Sicherheitshinweis-Nr: COBE 2991 FA57

**Freiwillige Sicherheitswarnung bezüglich der Qualität des COBE
2991 Blutverarbeitungssets**

Für*:Alle Benutzer des Zellverarbeitungssystems COBE 2991

Abbildung 1: Drehdichtung mit EINWANDFREIEN Verbindungen

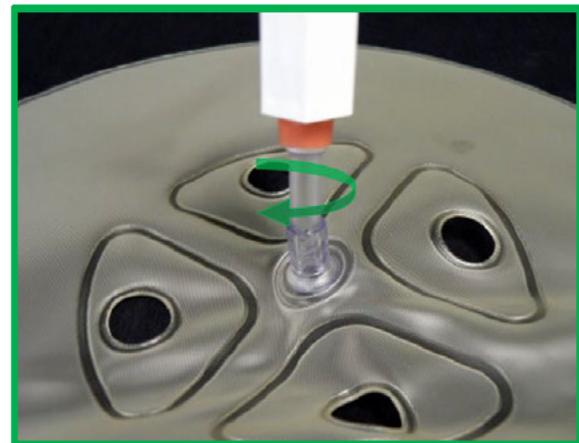
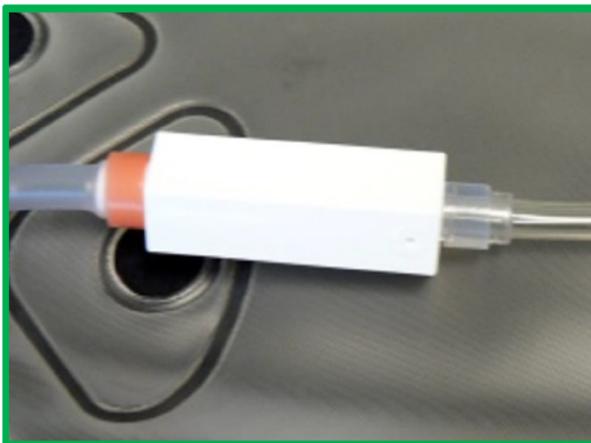
- Die Schläuche auf beiden Seiten der Drehdichtung müssen frei von Löchern/Rissen, Hohlräumen in der Verbindung und Leckagepfaden sein (Abbildung 2).
- Halten Sie das Einwegset so, dass der Verarbeitungsbeutel hängt, und drehen Sie den Beutel vorsichtig. Er sollte sich frei um die Drehdichtung drehen (Abbildung 1: Drehdichtung mit EINWANDFREIEN Verbindungen **Abbildung 2:** Die Drehdichtung muss sich frei bewegen). Stellen Sie sicher, dass während der Drehung kein Schleif- oder Quietschgeräusch zu hören ist.
- Untersuchen Sie den Schlauch an der orangefarbenen Manschette sorgfältig auf Hohlräume oder Leckagepfade in der Verbindung. **Abbildung 4** zeigt einen Hohlraum unter der orangefarbenen Manschette. **HINWEIS: Lösen, manipulieren oder bewegen Sie die orangefarbene Manschette während der Prüfung NICHT.**

Abbildung 4: Dorn-Rezeptor mit EINWANDFREIER Verbindung

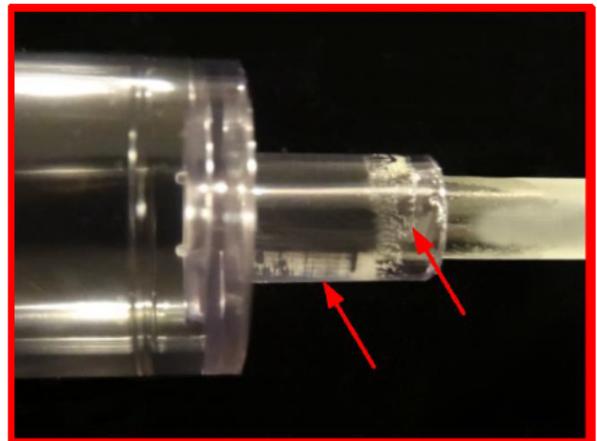
- Die Verbindung zwischen dem Dorn-Rezeptor und dem Aufbereitungsbeutel sollte frei von Hohlräumen und Leckagepfaden sein und die Verbindung sollte nicht trüb erscheinen (Abbildung 5).

Abbildung 5: Verbindung mit Leckagepfad/Hohraum/trüber Oberfläche

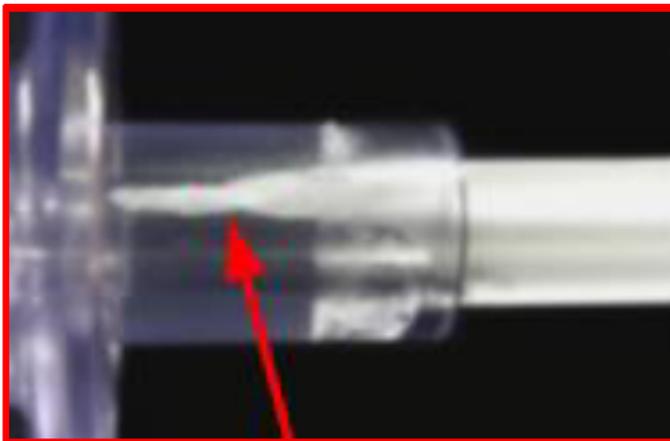
Prüfung des Dorn-Rezeptors (Abbildung 5)
